Bescheid

**über die Änderung und Ergänzung der
allgemeinen bauaufsichtlichen Zulassung
vom 16. Oktober 2013**

Z-33.41-1495

Wärmedämm-Verbundsystem mit angeklebten EPS-Platten

Anlage 7

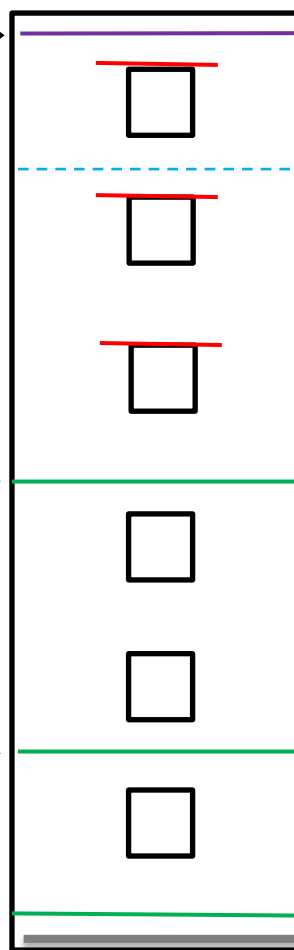
Für schwerentflammbare WDVS mit bis zu 300 mm dicken EPS-Platten müssen zusätzlich zu den in Abschnitt 4.6.2 enthaltenen Bestimmungen folgende konstruktiven Maßnahmen gegen eine Brandeinwirkung von außen ausgeführt werden (siehe Anlage 7):

1. ein Brandriegel an der Unterkante des WDVS bzw. maximal 90 cm über Geländeoberkante oder genutzten angrenzenden horizontalen Gebäudeteilen (z. B. Parkdächer u. a.)

2. ein Brandriegel in Höhe der Decke des 1. Geschosses über Geländeoberkante oder angrenzenden horizontalen Gebäudeteilen nach Nr. 1, jedoch zu dem darunter angeordneten Brandriegel mit einem Achsabstand von nicht mehr als 3 m. Bei größeren Abständen sind zusätzliche Brandriegel einzubauen.

3. ein Brandriegel in Höhe der Decke des 3. Geschosses über Geländeoberkante oder angrenzender horizontaler Gebäudeteile nach Nr. 1, jedoch zu dem darunter angeordneten Brandriegel mit einem Achsabstand von nicht mehr als 8 m. Bei größeren Abständen sind zusätzliche Brandriegel einzubauen.

4. weitere Brandriegel an Übergängen der Außenwand zu horizontalen Flächen (z. B. Durchgänge, -fahrten, Arkaden), soweit diese in dem durch einen Brand von außen beanspruchten Bereich des 1. bis 3. Geschosses liegen.

Weiterhin ist ein Brandriegel (wie vorstehend beschrieben) maximal 1,0 m unterhalb von angrenzenden brennbaren Bauprodukten (z. B. am oberen Abschluss des WDVS unterhalb eines Daches) in der Dämmebene des WDVS anzuordnen. Dieser Brandriegel ist mit einem Klebemörtel vollflächig anzukleben.

Anordnung der zusätzlichen Brandschutzmaßnahmen gemäß Abschnitt 4.10

BR 1-3:
vollflächig angeklebt mit mineralischem Klebemörtel und zusätzlich gedübelt

- maximal 1,0 m unterhalb von angrenzenden brennbaren Bauprodukten (z. B. Dächer)
- vollflächig angeklebt mit Klebemörtel
